**S.S. 398 "Via Val di Cornia"**  
Bretella di collegamento tra l'Autostrada Tirrenica A12  
e il Porto di Piombino  
LOTTO 1 - Svincolo di Geodetica-Gagno

**PROGETTO ESECUTIVO**

**ELABORATI GENERALI**  
**VERIFICA DI ATTUAZIONE DI PRIMA FASE**  
Relazione

T00-EG01-GEN-RE01

4-1 Confronto planimetria di progett PE-PD

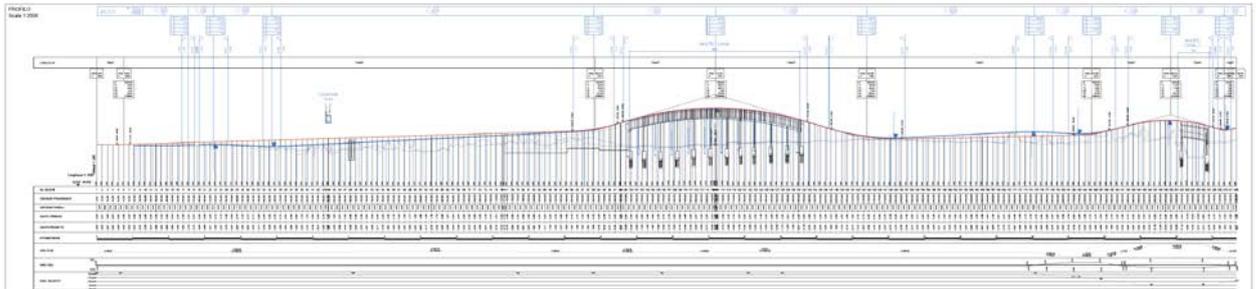
Come si evince dalle immagini sovrastanti planimetricamente non vi sono modifiche sostanziali. In sintesi, nel passaggio da PD a PE è stato ottimizzato l'innesto del fosso geodetica con Il Fosso Vecchia Cornia e la sua deviazione sotto al Cavalcavia CV01, è stato modificato l'allineamento delle pile del VI01, è stata alzata in alcuni tratti la livelletta stradale e sono state eliminate le barriere antirumore, ottimizzata la posizione delle aree di cantiere.

Figura 4-3Tratto di inizio progetto PE

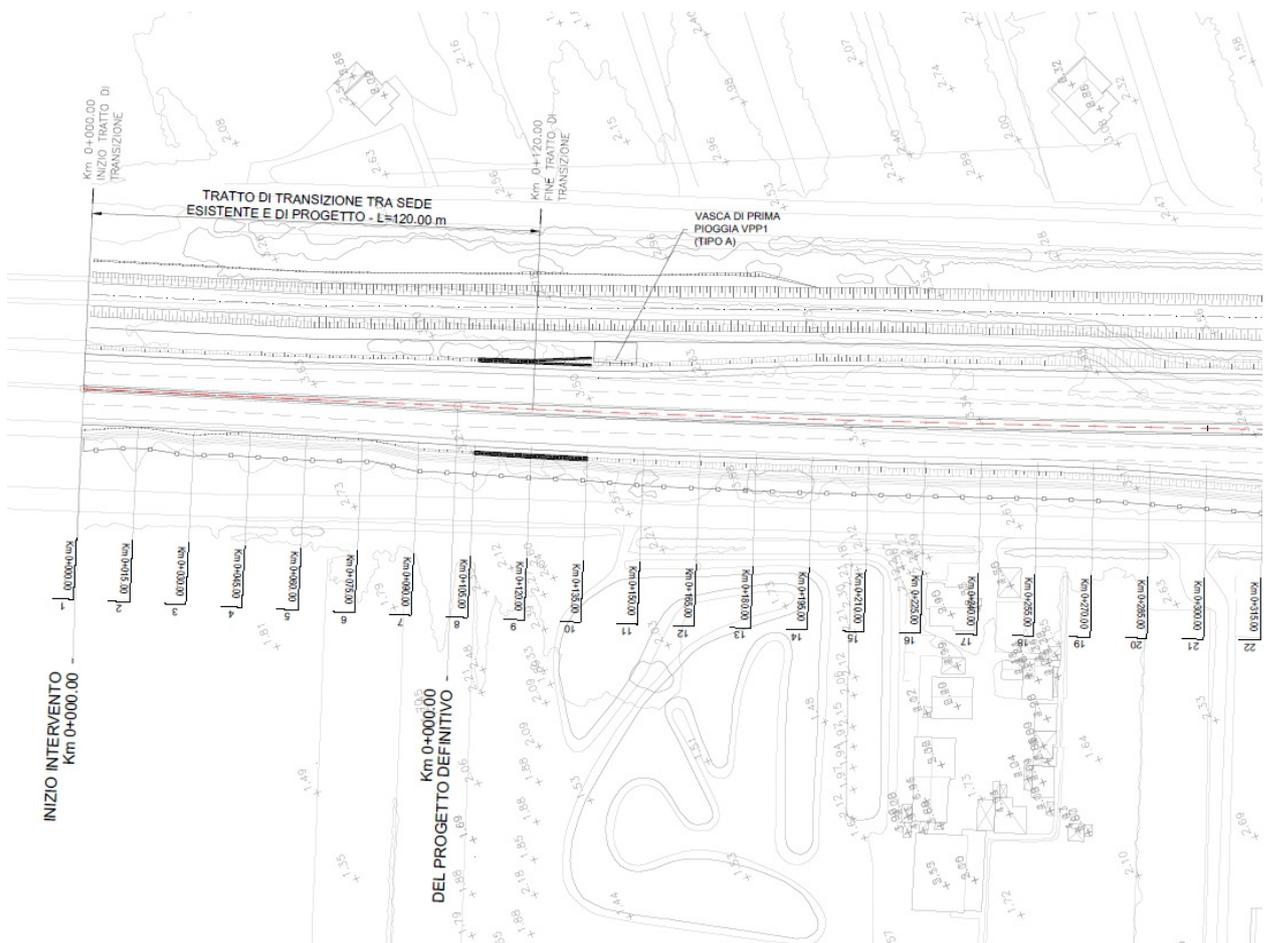
Il progetto Esecutivo ha una progressiva di inizio circa 100m arretrata lato Venturina Terme rispetto al PD in quanto dallo studio effettuato sulla nuova base cartografica risultava una difformità di allaccio planimetrico tra l'asse esistente e l'asse di progetto.

Il breve tratto di tracciato in aggiunta non va ad interferire con ambiti vincolati ed insiste nelle unità di paesaggio precedentemente individuate nel progetto definitivo, quali zona 1 (territorio agricolo), zona 3 (territorio misto in evoluzione).

Figura 4-7 Sezione Tombino Vecchia Cornia PE

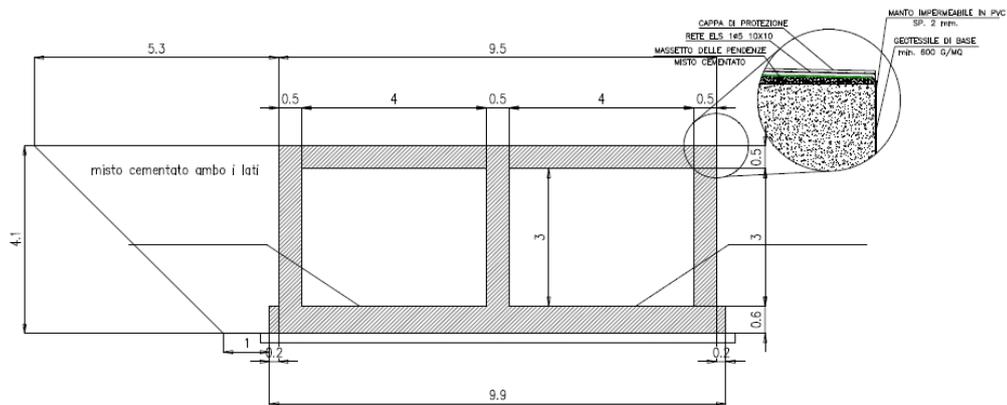
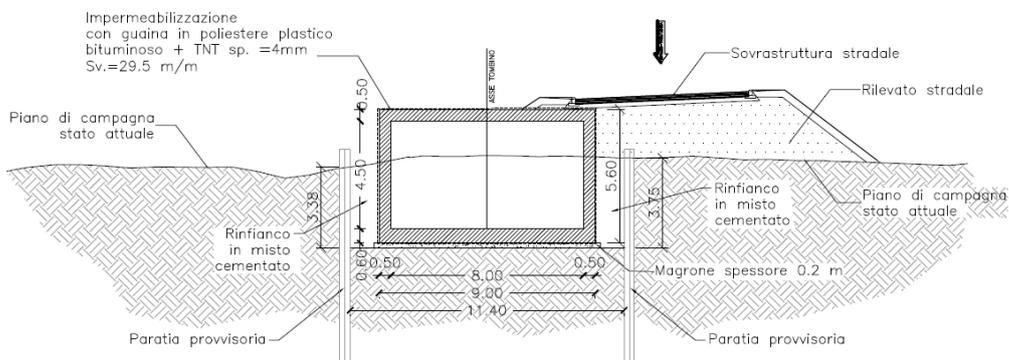
Per evitare la contaminazione della falda profonda durante le fasi realizzative, è previsto l'isolamento dell'area di scavo previa infissione di opere provvisorie quali palancole. Le risultanze degli scavi per la realizzazione delle opere saranno portate a discarica tramite l'ausilio di mezzi da cantiere opportunamente isolati con teli in PVC per evitare la contaminazione dell'ambiente circostante.

Per maggiore dettaglio grafico si rimanda alla consultazione degli elaborati  
 T00-TM01-STR-DI01, T00-TM01-STR-CP01, T00-TM01-STR-CP02, T00-TM01-STR-PE01  
 T00-TM02-STR-DI01, T00-TM02-STR-CP01, T00-TM02-STR-CP02, T00-TM02-STR-PE01  
 T00-TM03-STR-DI01, T00-TM03-STR-CP01, T00-TM03-STR-CP02, T00-TM05-STR-DI01  
 T00-TM05-STR-CP01, T00-TM05-STR-CP02, T00-TM05-STR-PE01, T00-TM03-STR-PE01

Figura 4-9 Profilo di Progetto Ramo 1 PE

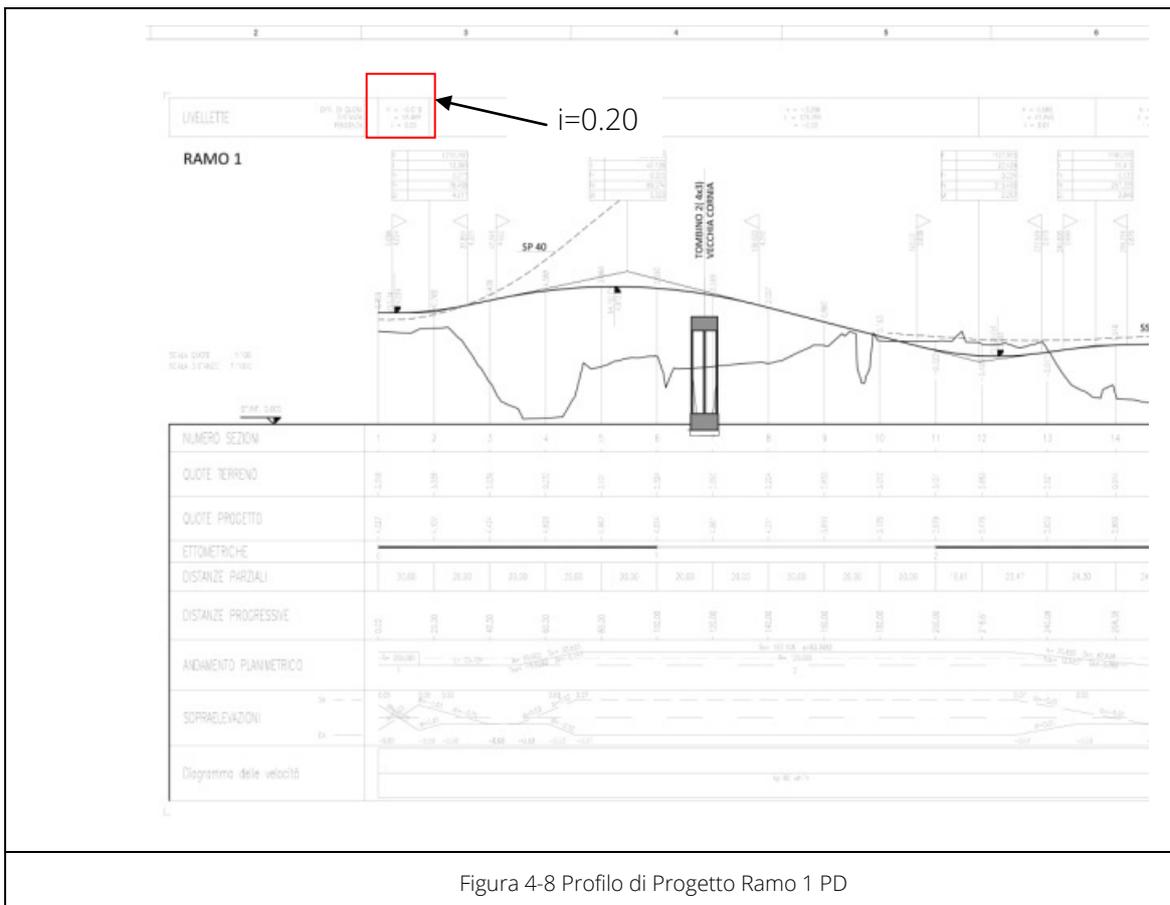
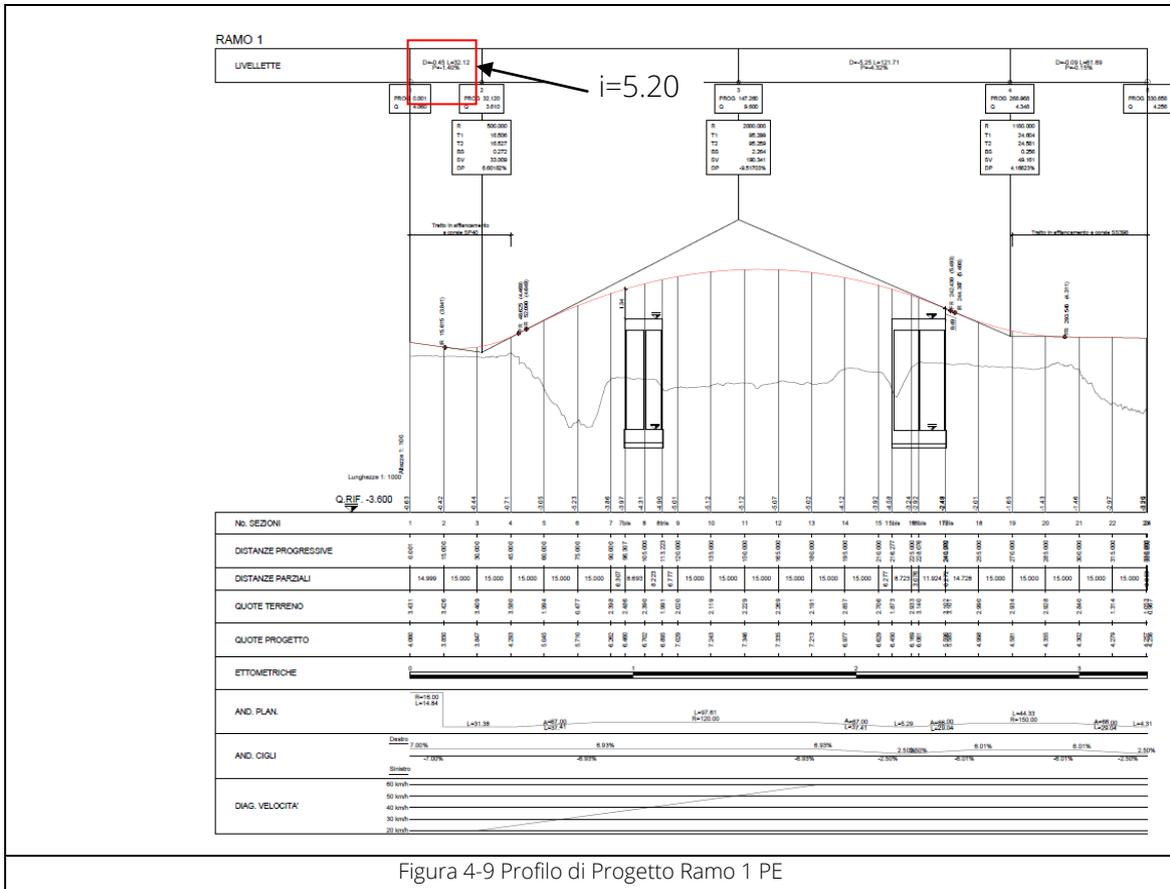
Nell'approfondimento piano altimetrico sviluppato nel PE sono state ottimizzate anche le due rampe di accesso alle proprietà private in destra e sinistra dell'asse SP40. Per renderle conformi alla normativa in termini di pendenza massima della livellette, è stato necessario ridurre il raggio verticale della nuova viabilità SP40 da 2000 m a 1730m con la conseguente riduzione delle pendenze delle suddette rampe sino a un valore massimo del 10%.

Tale modifica di conseguenza comporta anche una riduzione dell'ingombro dei rilevati in approccio al cavalcavia CV01 con minimizzazione dell'impatto ambientale delle opere interessate ed un incremento dei fattori piano altimetrici in termini di confort e visibilità.

Figura 4-17 Planimetria di progetto PE (in magenta la pista di manutenzione)

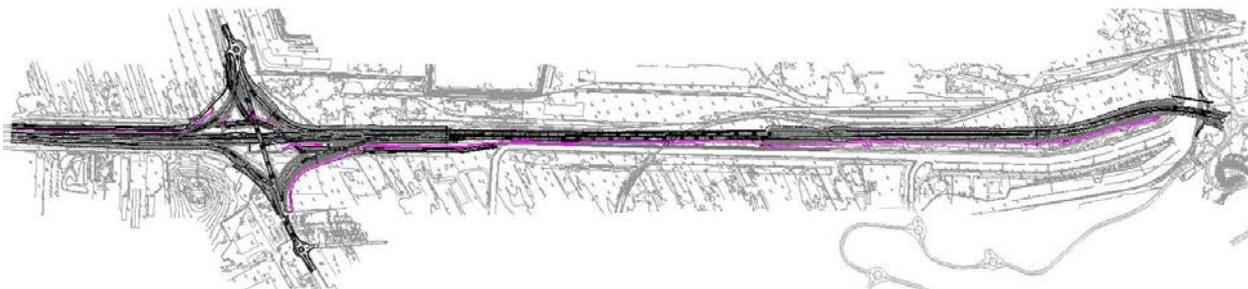
A seguito della prescrizione del Consorzio 5 Toscana Costa, lungo tutto l'asse di progetto è stata prevista una pista di manutenzione di larghezza 4m a servizio delle macchine operatrici che nel PD non era prevista.

Si è scelto di non asfaltare tali piste per garantire una pavimentazione permeabile e preservare la naturalità del luogo.

Figura 4-20 Stralci di Planimetria PD con inserimento di barriere antirumore

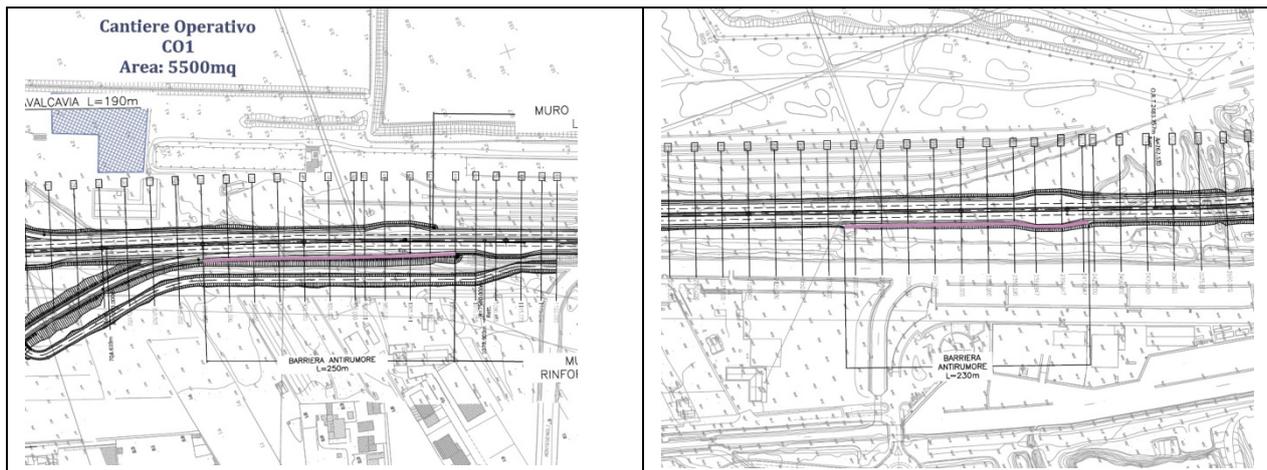
A seguito di uno studio acustico di dettaglio effettuato nel Progetto esecutivo non risulta necessario l'inserimento di barriere acustiche come invece era previsto ne PD per circa 510m complessivi.

Figura 4-23 Stralcio profilo longitudinale VI01 in PE in corrispondenza del nuovo giunto di espansione longitudinale

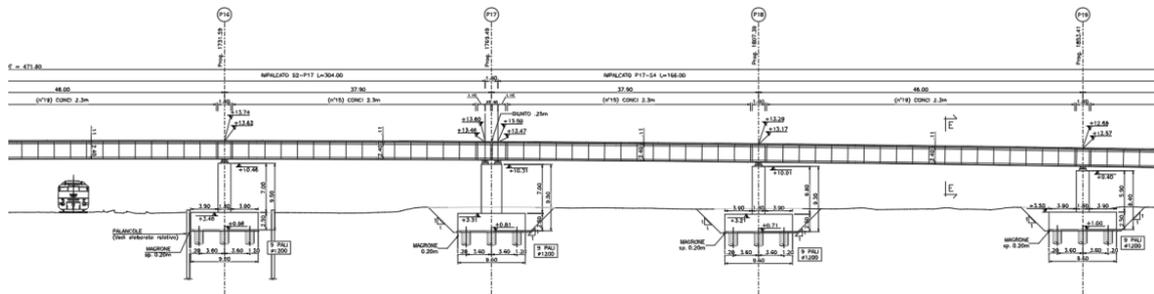
Nello sviluppo della progettazione esecutiva (PE) sono state introdotte alcune modifiche non sostanziali che vengono descritte per completezza di informazione.

Figura 4-25 Opere provvisorie VI02 e impalcato ad altezza costante come previsto da PE

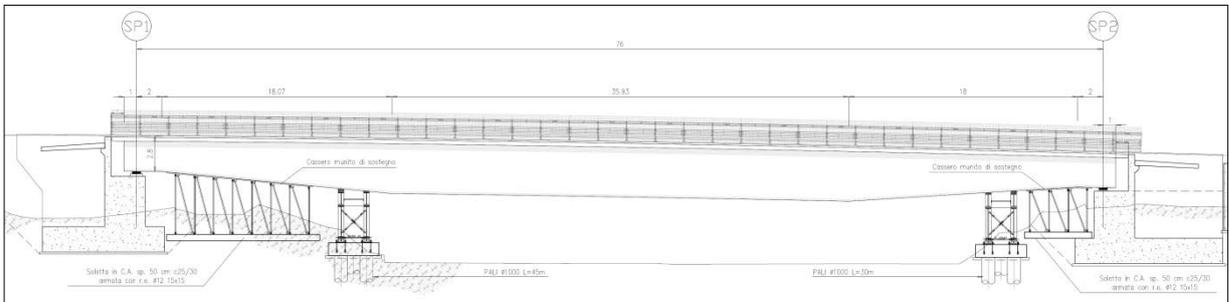
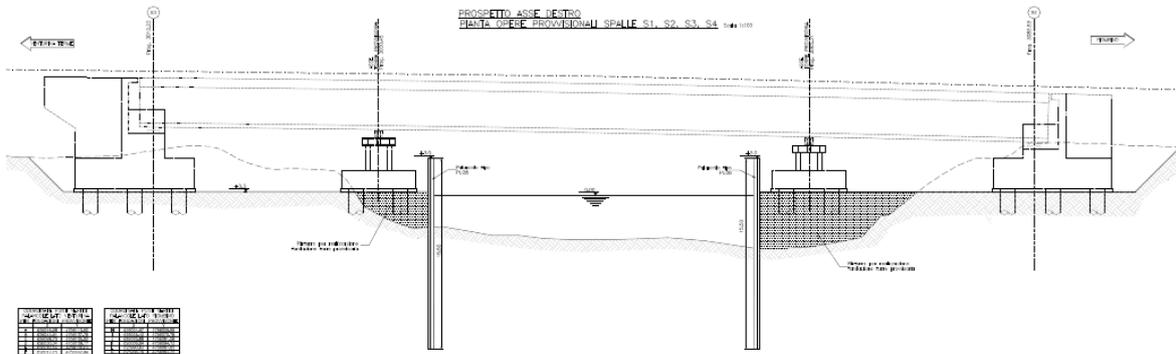
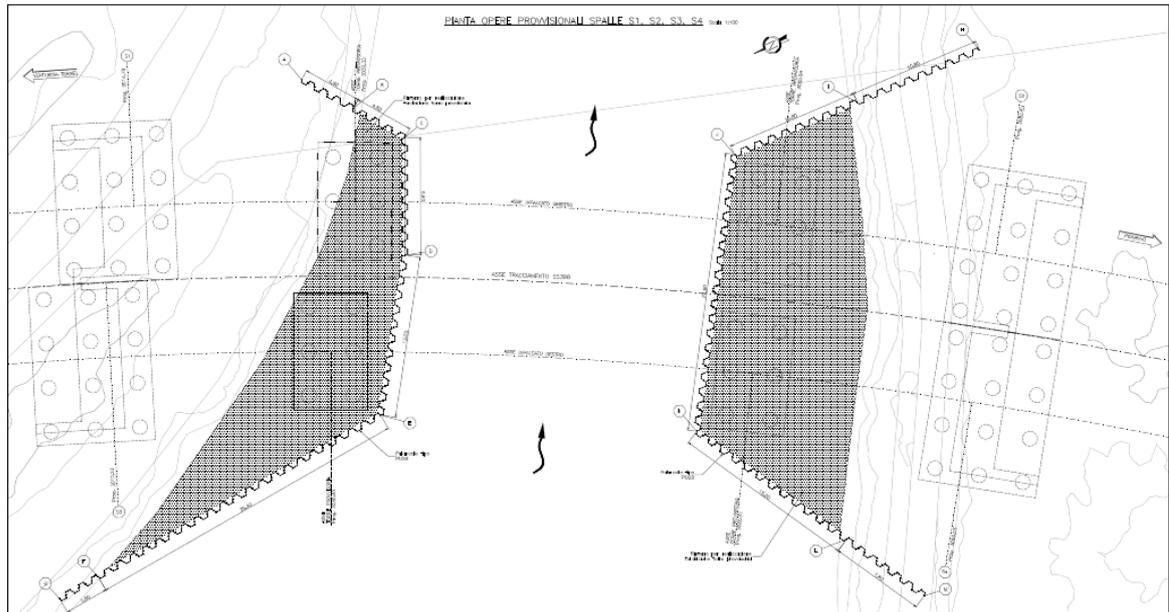
Nello sviluppo del PE è stato sostituito l'impalcato del VI02 previsto nel PD con conci prefabbricati, con conci gettati in opera mediante precompressione esterna. In questo modo è stata aumentata la resistenza strutturale complessiva.

Figura 4-37 - Sezione tipo rinverdimento viadotti PE

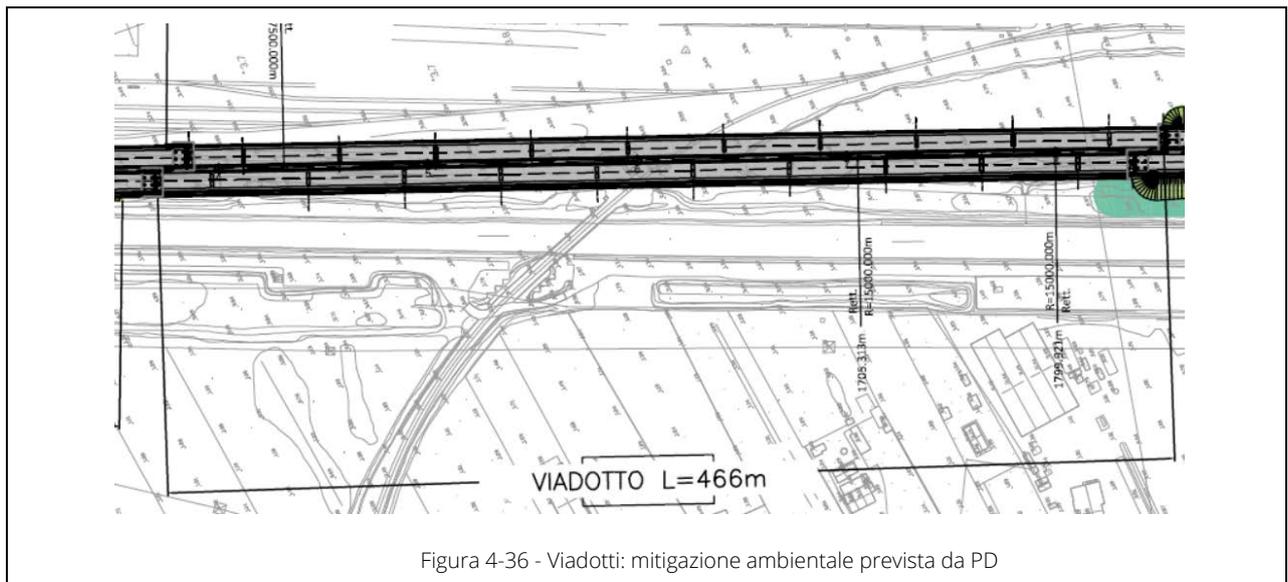
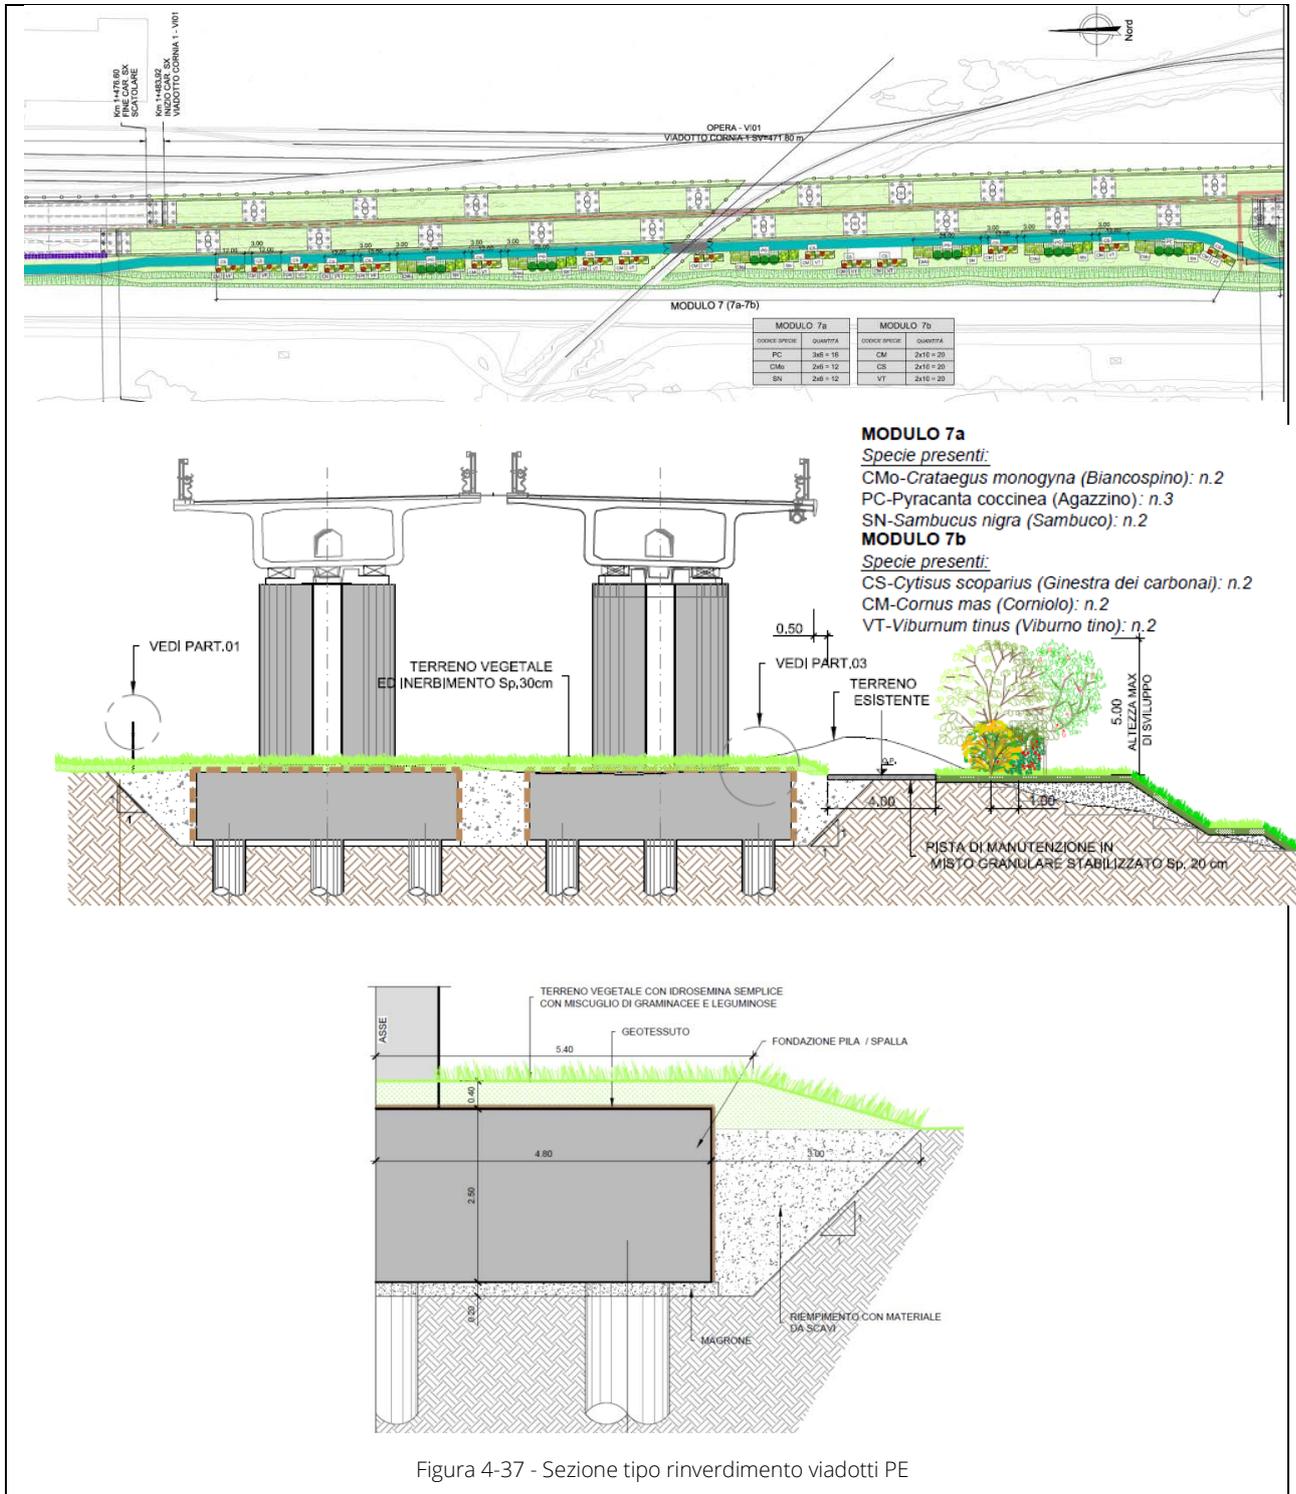
Per gli altri due viadotti CV01 e VI02 è previsto il solo inerbimento tramite idrosemina semplice senza la messa a dimora di specie arbustive.
